Dodatek č. 2 ke Smlouvě o dílo ze dne 27. 4. 2021

Shora uvedené smluvní strany se dohodly na uzavření dodatku č. 2 (dále jen „dodatek“) ke Smlouvě o dílo ze dne 26. 4. 2021, ve znění Dodatku č. 1 ze dne 08.12.2021, která byla uzavřena se zhotovitelem jako vybraným dodavatelem veřejné zakázky nazvané: „**Nemocnice Rychnov nad Kněžnou – revitalizace ČOV – stavební práce – ZD/18/447**“.

Stavba:	Revitalizace čistírny odpadních vod v areálu nemocnice Rychnov nad Kněžnou		
Objekt:	D1.1 - Architektonicko stavební řešení		
Předkládá:	PDV Stavby s.r.o.	Datum:	24.05.2022

Protisněhová opatření

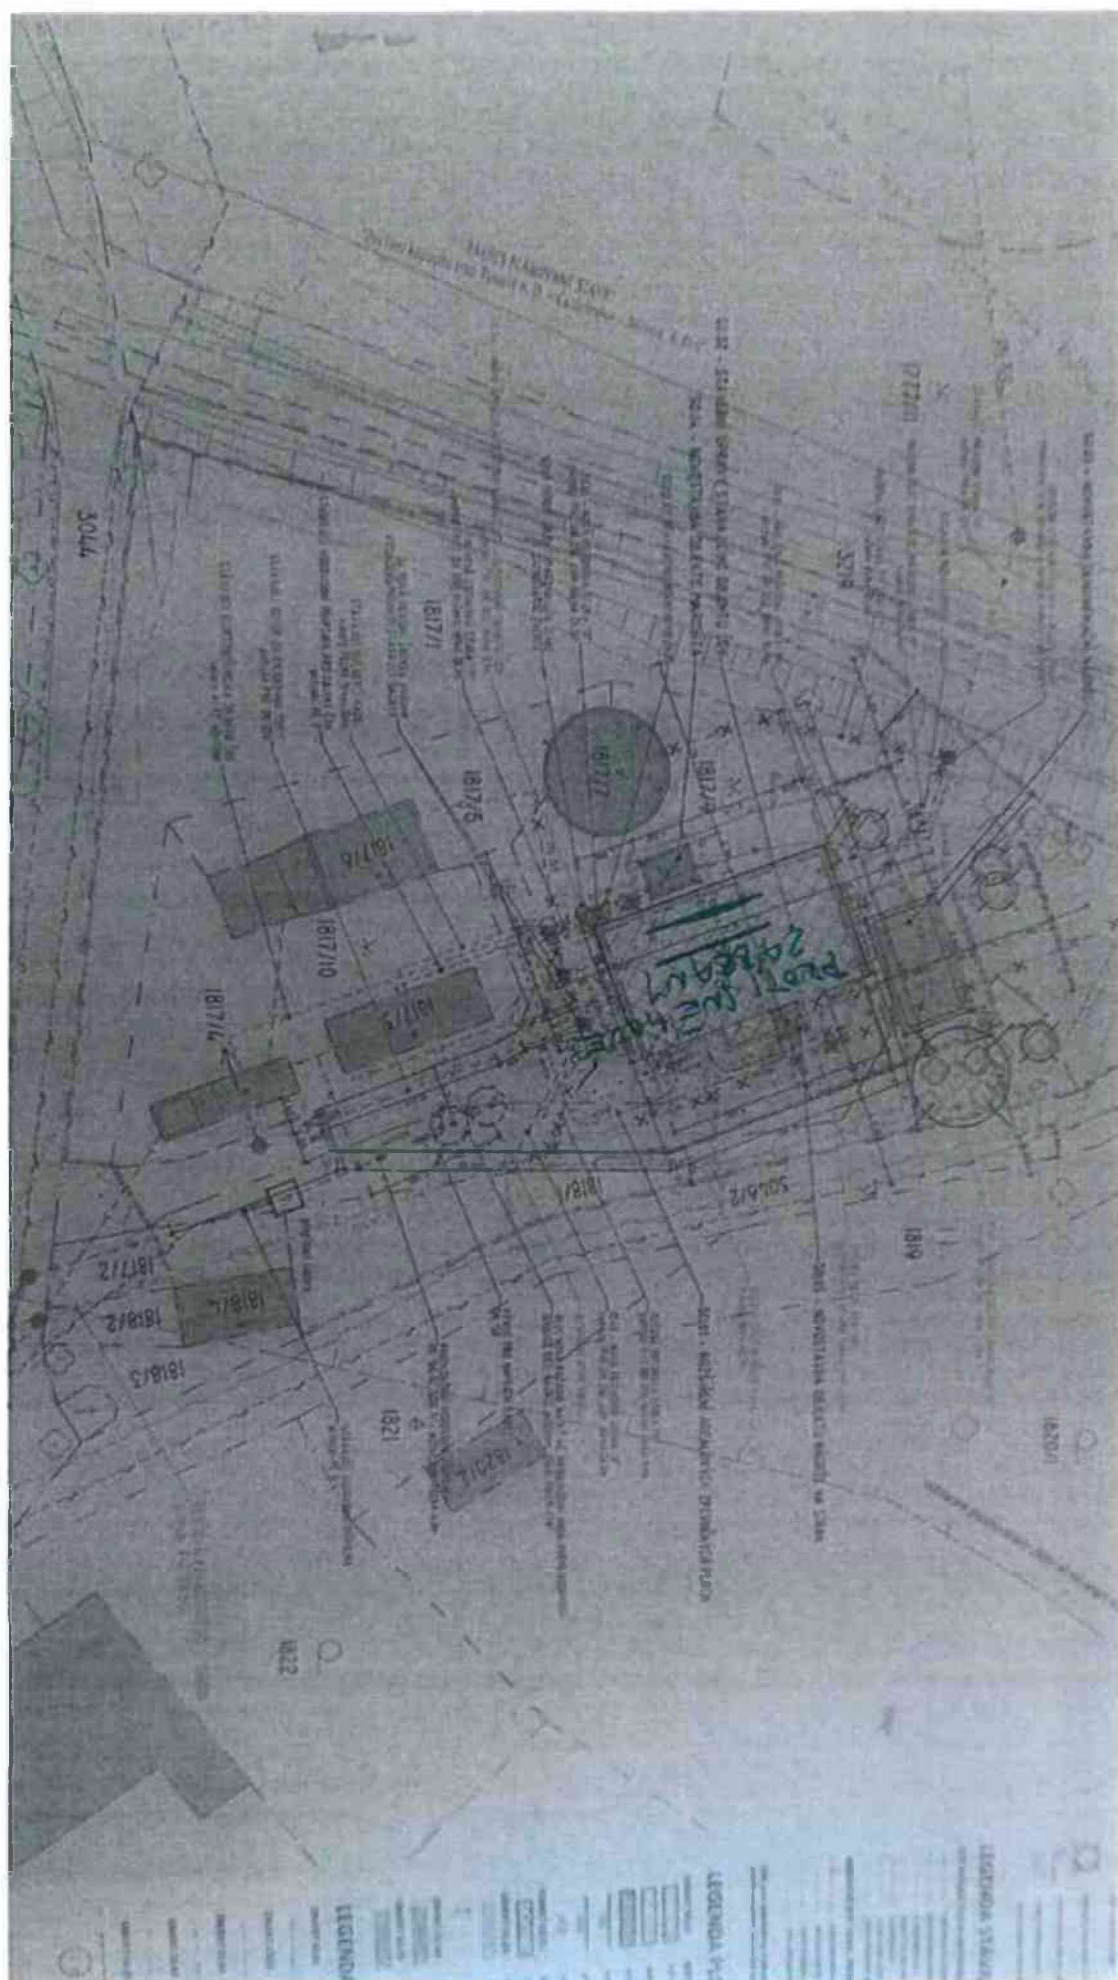
Projektová dokumentace neřešila protisněhová opatření.

Osazení sněhových zábran v místě mikrosíta

Sněhové zachytávače byly osazeny jako ochrana zakrytí mikrosíta a dostupnost k mikrosítu včetně zajištění zabezpečení, aby nedošlo k poškození i vlastního vybavení mikrosíta v případě pádu většího množství sněhu ze střechy. Potřeba vznikla v důsledku okolností, které zadavatel jednající s náležitou péčí nemohl předvídat a nemění celkovou povahu veřejné zakázky.

Odvodňovací žlab

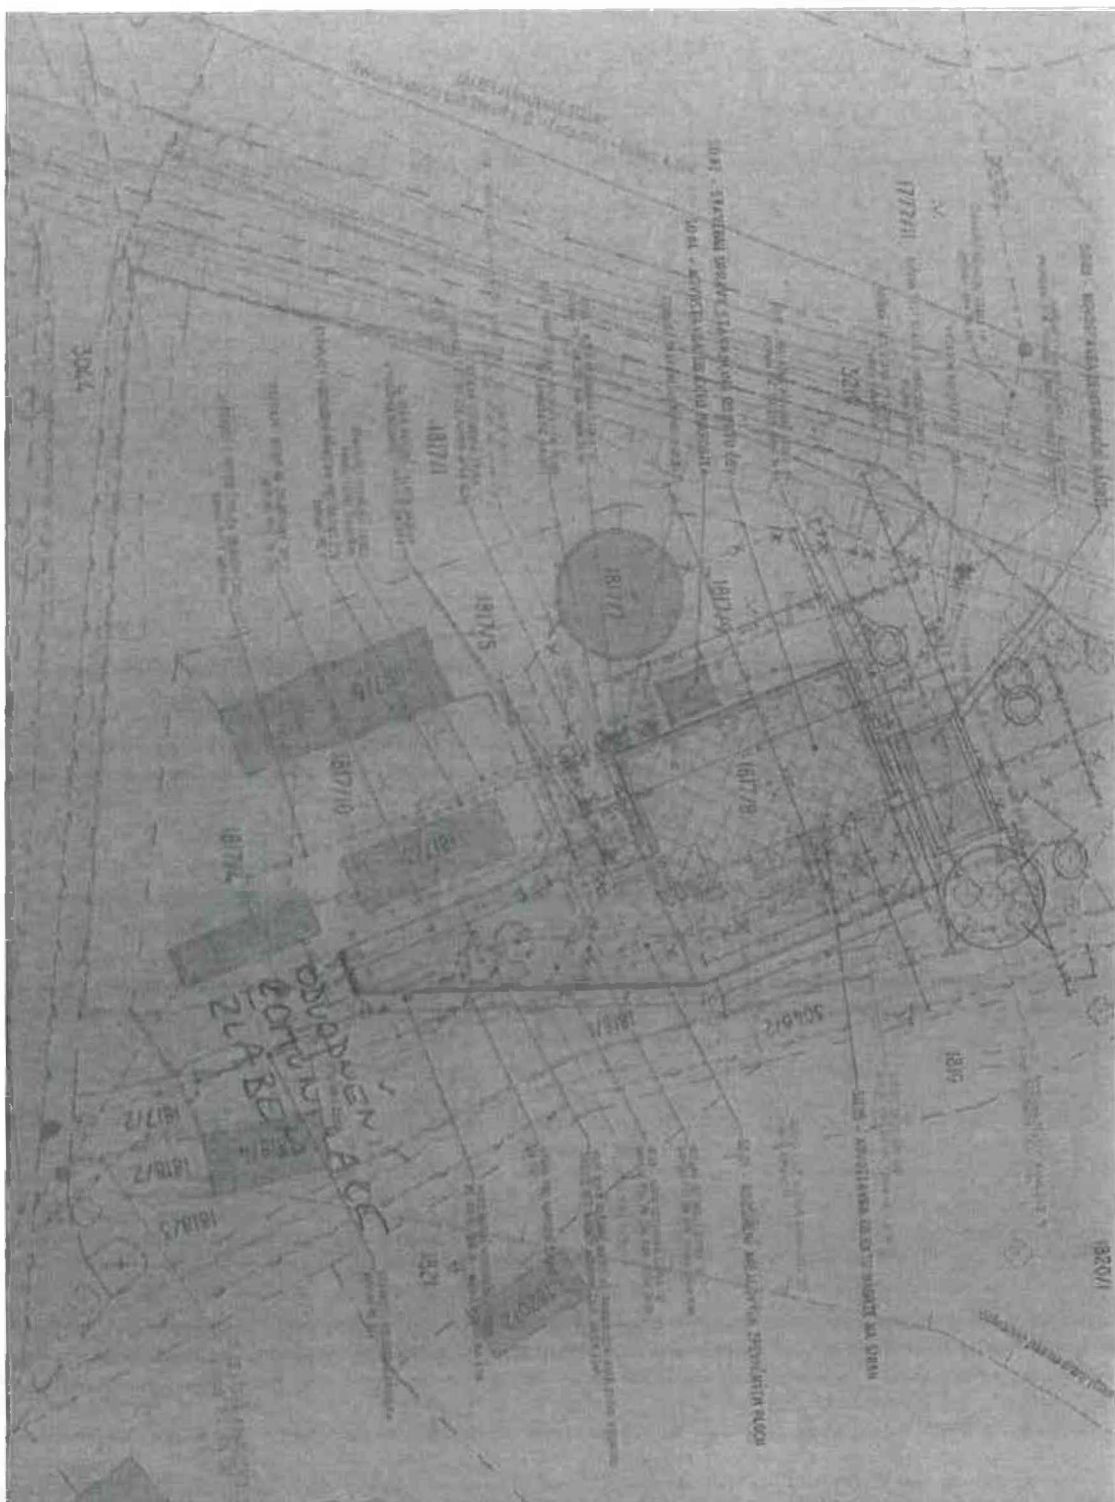
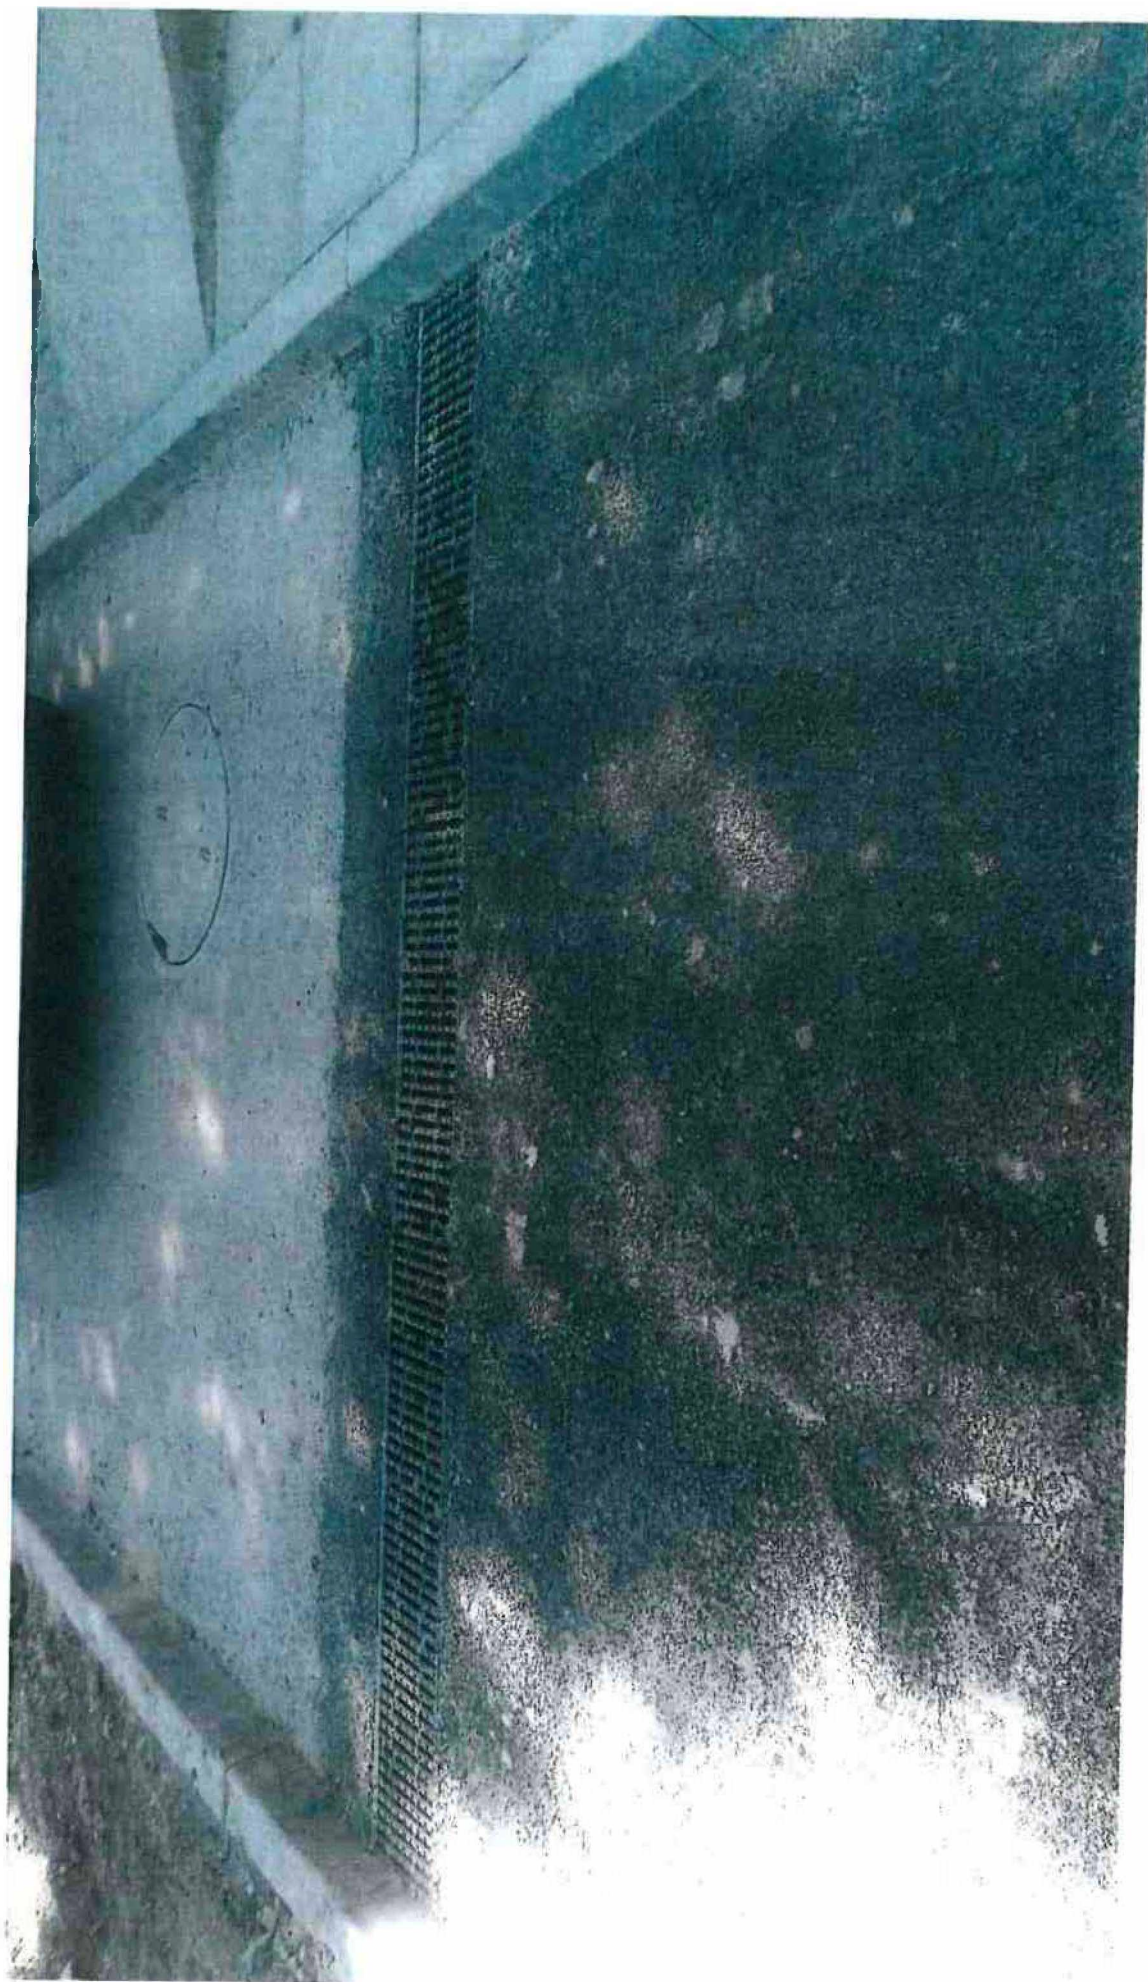
Projektová dokumentace neřešila výměnu odvodňovacího žlabu.

Zhotovitel zajistí osazení nového odvodňovacího žlabu.

Při realizaci stavby bylo zjištěno, že stávající silniční žlab je nefunkční a neodpovídá danému provozu. Z důvodu nefunkčnosti dojde k výměně. Potřeba vznikla v důsledku okolností, které zadavatel jednající s náležitou péčí nemohl předvídat a nemění celkovou povahu veřejné zakázky.

ZMĚNOVÝ LIST Přístupová cesta k mikrosítu			015
Stavba:	Revitalizace čistírny odpadních vod v areálu nemocnice Rychnov nad Kněžnou		
Objekt:	D1.1 - Architektonicko stavební řešení		
Předkládá:	PDV Stavby s.r.o.	Datum:	24.05.2022

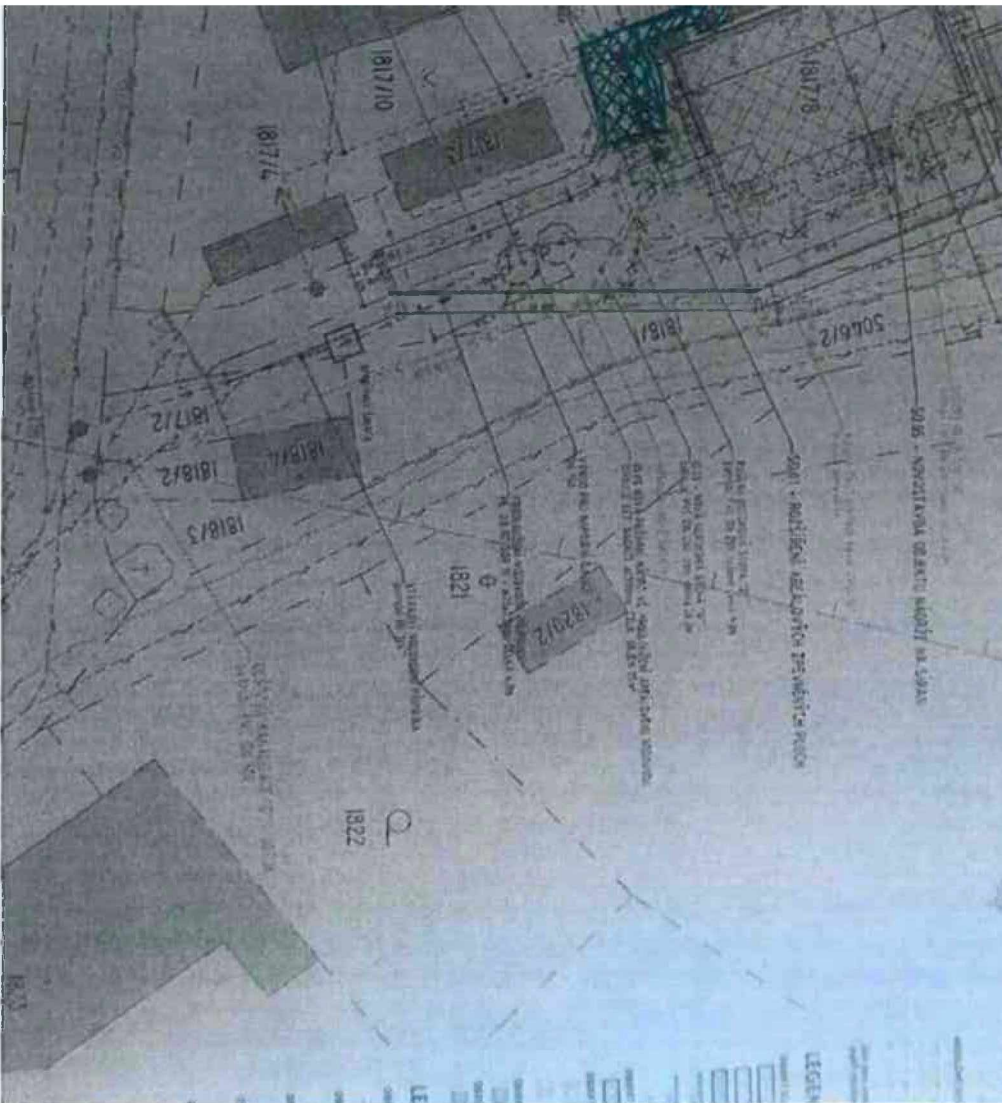
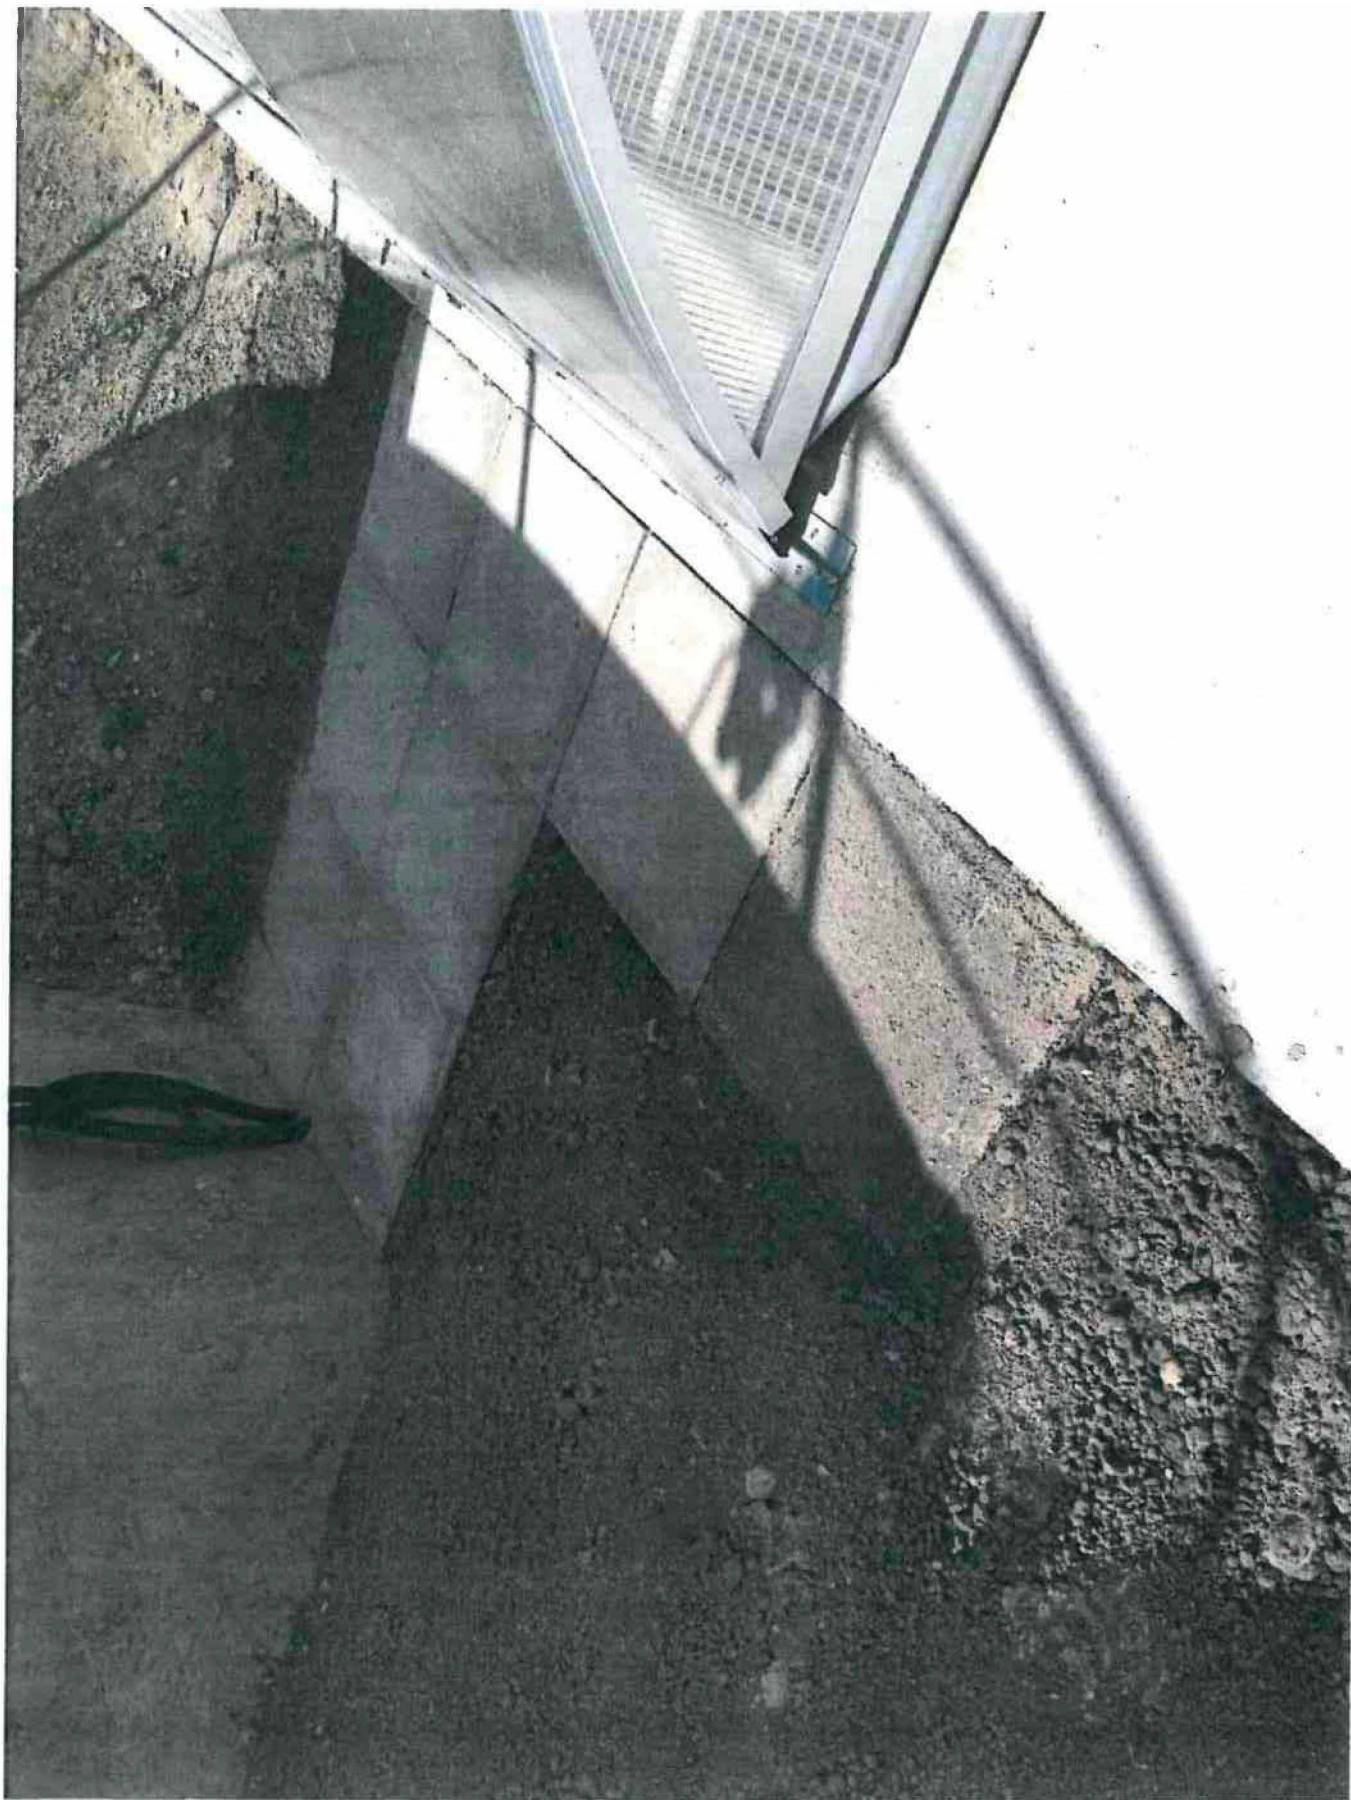
1.1 Popis původního řešení:
Projektová dokumentace neřešila přístupovou cestu k mikrosítu.

1.2 Popis nového řešení:
Zhotovitel vyhotoví přístupovou cestu pro komfortnější přístup k obsluze mikrosíta.

2 Zdůvodnění změny:
Potřeba doplnění betonové dlažby vznikla z požadavku provozovatele. Změna vznikla v důsledku okolností, které zadavatel jednající s náležitou péčí nemohl předvídat a nemění celkovou povahu veřejné zakázky.
